Enquête publique du projet de centrale éolienne de Chauffourt-Bonnecourt présenté par BORALEX. Juin 2023

Avis de CIEL SUD HAUTE-MARNE,

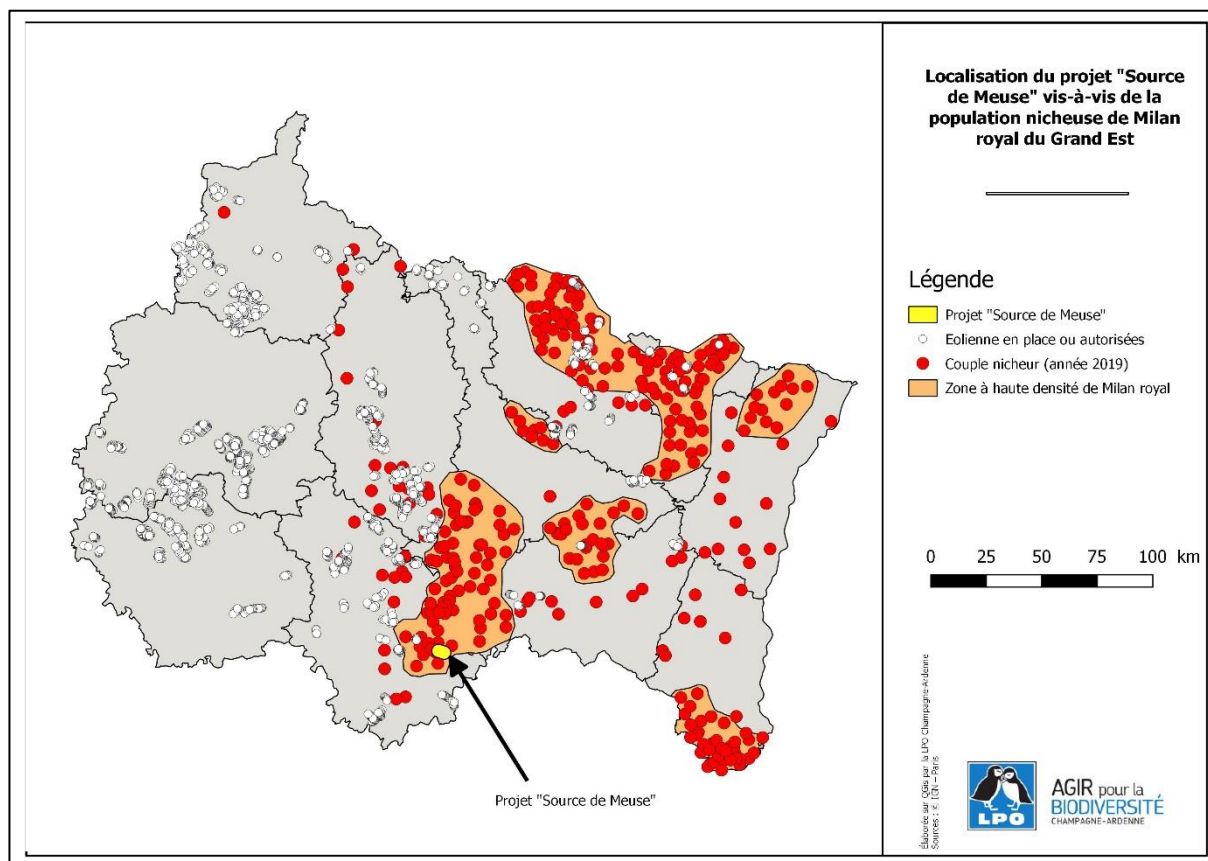
Observation 1 : Que le bureau d'étude ait relevé une importante fréquentation du site par le Milan royal est normal car ce site est localisé au cœur du noyau de la population nicheuse de cette espèce qui occupe la région naturelle du Bassigny. Rappelons que cette population du Bassigny haut-marnais est la dernière de toute l'ancienne région Champagne Ardenne à compter des effectifs significatifs, effectifs qui demeurent réduits à une vingtaine de couple. La localisation précise de plusieurs des nids des couples nicheurs du secteur est connue dans le cadre des activités qui sont menées depuis 1997 par la LPO dans le cadre du Plan National d'Action Milan royal. Ce plan est financé par le ministère de l'Environnement, ce qui autorise à se procurer les données précises de localisation de ces nids de Milan royal comme nous même avons pu le faire.

La figure 1 représente le résultat de ces études. Le parc éolien de Chauffourt -Bonnecourt est situé dans le noyau de population du Bassigny (légèrement au nord-ouest du parc de Source de Meuse indiqué sur la carte)

Il existait donc en 2020, lorsque la mise à jour de l'étude écologique a été réalisée, des informations actualisées et précises sur la nidification du milan royal dans le secteur . En conséquence, nous relevons l'incapacité du bureau d'étude à localiser les nids et l'absence d'efforts et de démarches pour obtenir cette information cruciale et accessible, ce défaut étant préjudiciable à une appréciation correcte de l'état initial par le public et les autorités à qui l'on demande de se prononcer sur le projet.

Quoiqu'il en soit, les données accessibles au public témoignent qu'il existait en 2020, à moins de 5 km du projet en plus du couple localisé à l'est de Chauffourt, trois autres couples nicheurs dont les nids se trouvent à Récourt (Bois de la Garenne) et à Montigny le roi (l'un dans le bois du Champ rond en bas de la ferme de Chezoy, l'autre dans le bois du coteau rouge, au Sud de Montigny le Roi).

Carte 14 : LIFE EUROKITE MILAN ROYAL ROUTES DE MIGRATION POSTNUPTIALE 2020 - BFC -

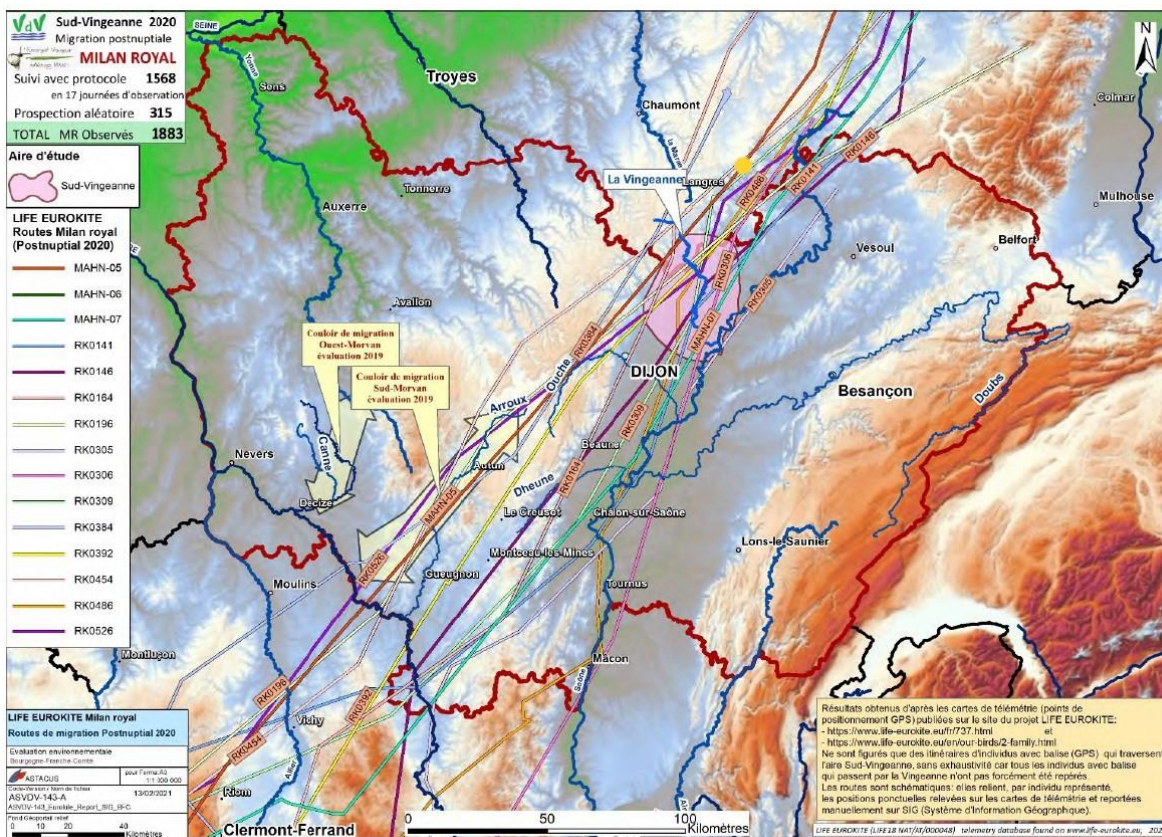
Observation 2 : La forte fréquentation du site par le milan royal en migration constatée par le bureau d'étude est tout à fait conforme à ce qui est observé dans le quart sud-Est de la Haute Marne qui est une zone de passage migratoire privilégiée pour le Milan royal.

Le suivi des migrations réalisé dans le cadre du projet européen Eurokite, a permis d'établir que cette partie de la Haute Marne était survolée par les Milans royaux migrants qui nichent dans le centre de l'Allemagne. L'analyse de ces données qui a été conduite dans le cadre d'une étude réalisée dans le nord de la côte d'or fait apparaître clairement que la zone de Chaumont à Bourbonne les bains est traversé par un flux de migrateur en provenance du Sud ouest de la France .

Là encore, nous constatons que le bureau d'étude a omis de porter à connaissance du public et des autorités des informations d'une grande importance pour l'appréciation de la valeur migratoire de ce site qui est sur le trajet de passage des populations nicheuses du centre de l'Allemagne (figure 2 et figure 3).

Figure 3. Déclinaison Régionale Grand Est du Plan national d'Action Mila royal 2021-2030 (page 23) . Ministère de la Transition écologique.

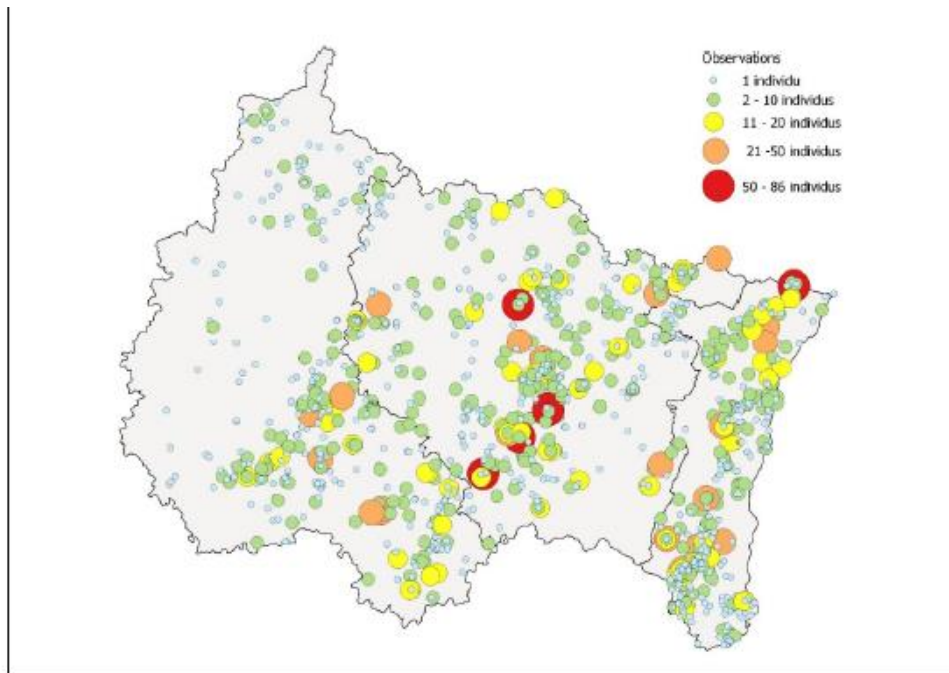
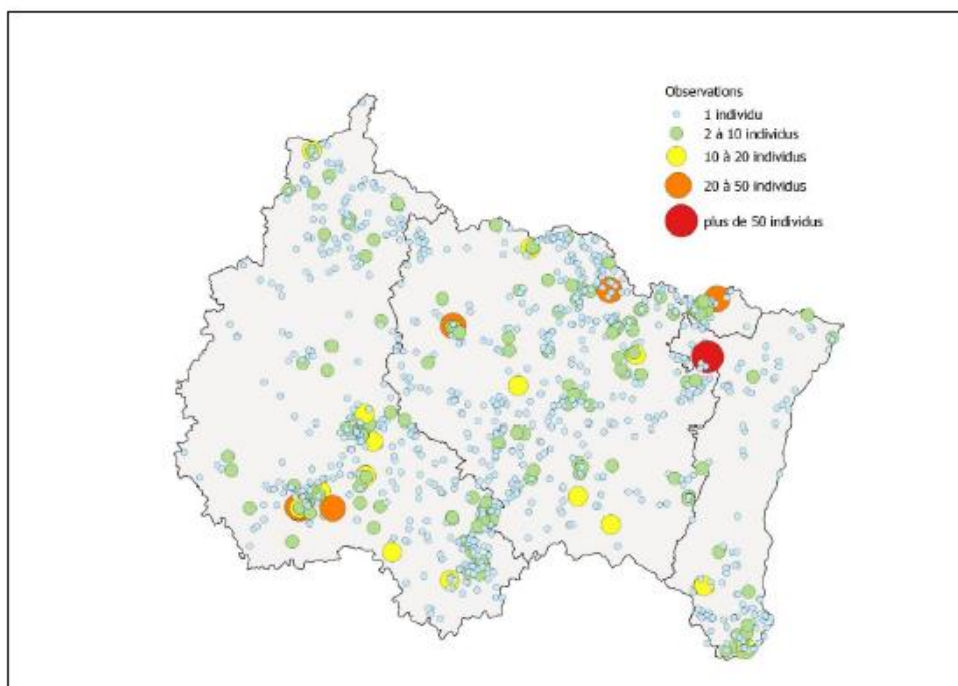
Ces données sont confirmées par celles figurant dans la déclinaison régionale du Plan National d'Action en faveur du Milan royal 2021-2030 (Ministère de l'Environnement)
